Stavba: MSKP, Multifunkční hala Brno - Změnové listy

Soupis: ZL 129 - Strop rozvodny SLP

ZMĚNA Č. 44D

název stavby	MULTIFUNKČNÍ SPORTOVNÍ A KULTURNÍ PAVILON
název přílohy	ZADÁNÍ ZMĚNY PDPS
	číslo přílohy Z.044D
	DOPLNĚNÍ STROPU NAD ROZVODNOU SLP

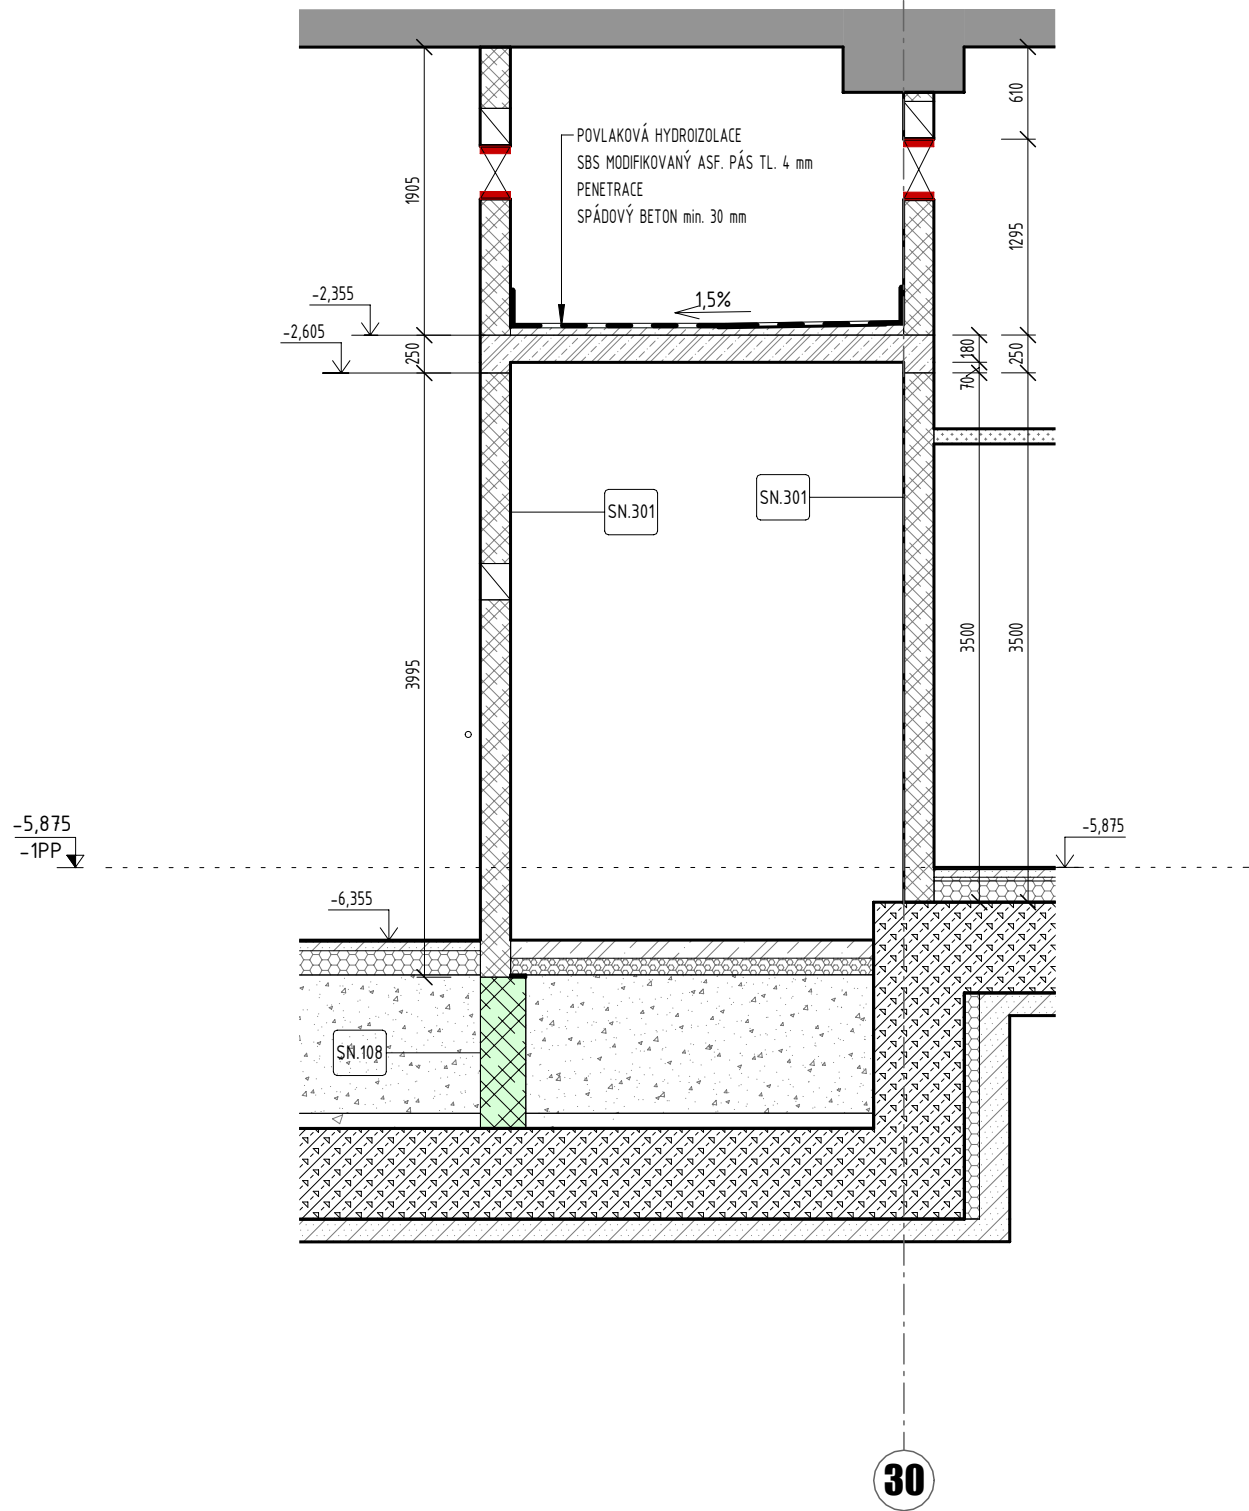
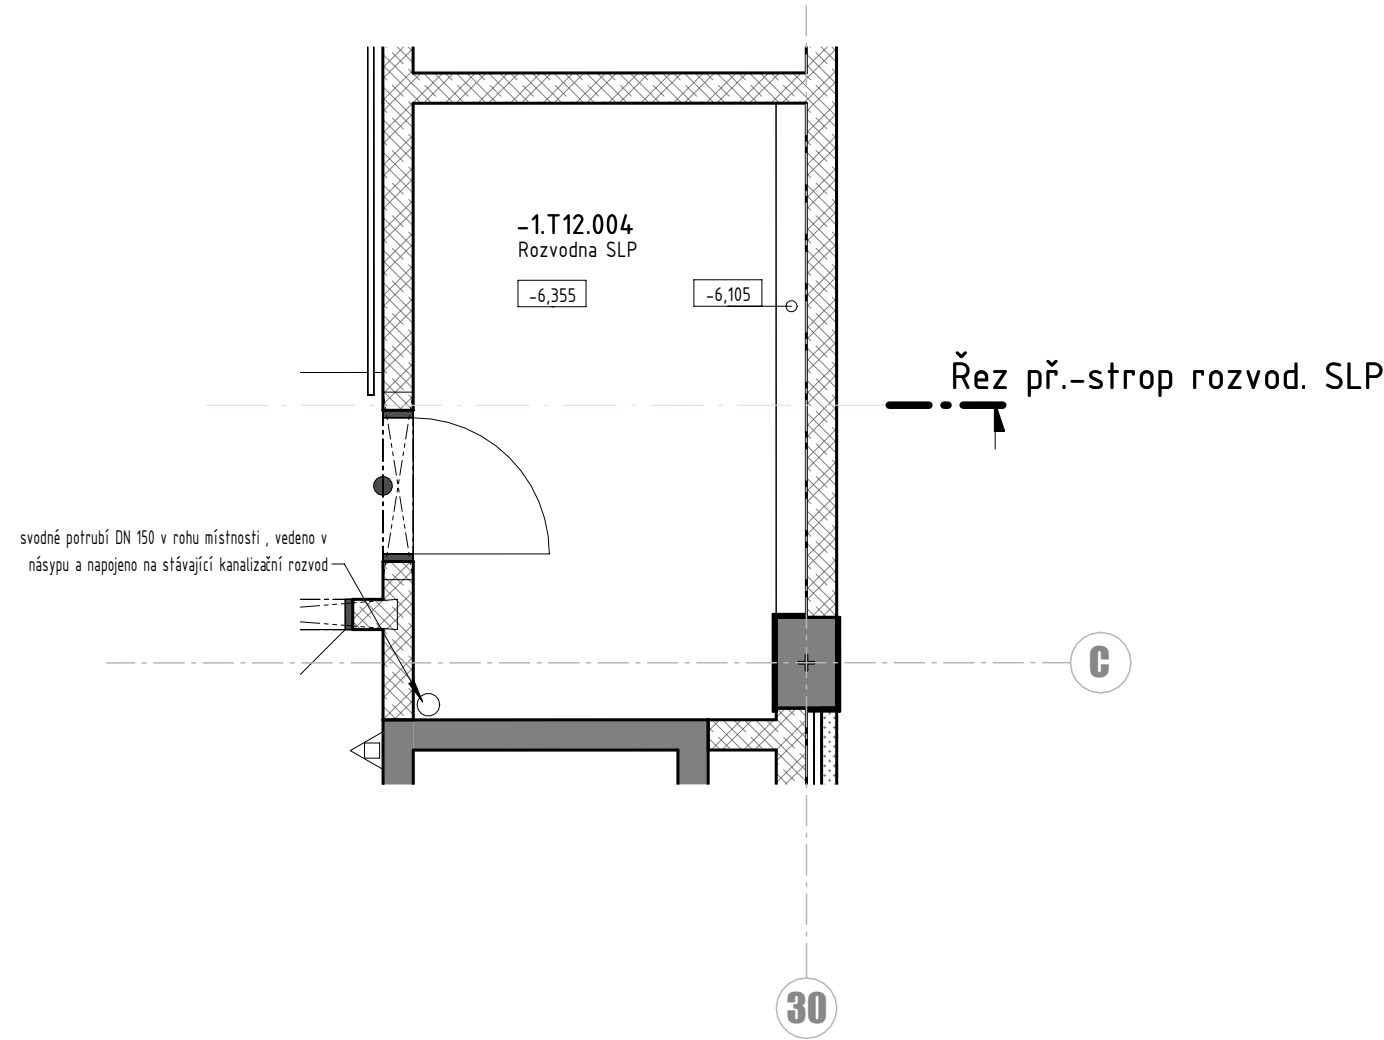
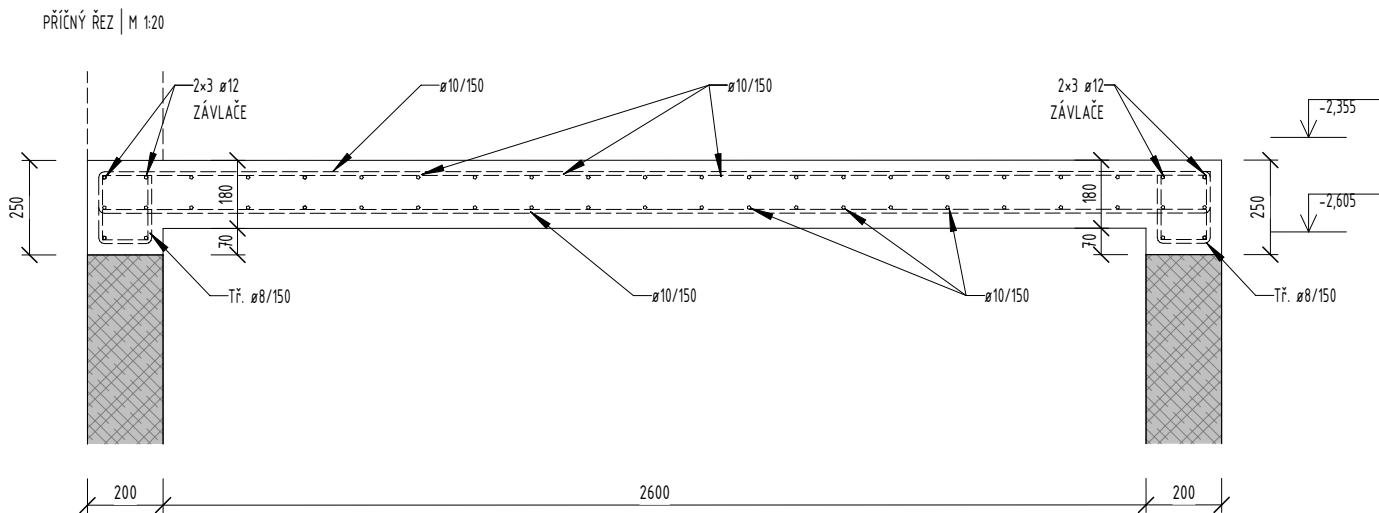
ŽB STROPNÍ KONSTRUKCE NAD ROZVODNOU SLP V 1PP - POLE OS B-C/30-31
- BETON TR. C 30/37 XC3, XF1, VÝZTUŽ B500B, KRYTÍ 30 mm
- POŽÁRNÍ ODOLNOST R90
- NAVRŽENO NA CHARAKT. UŽITNÉ ZATÍŽENÍ q₁=2,0 kN/m² -> PROVÁDĚNÍ ÚDRŽBY A SERVISNÍCH ÚKONŮ
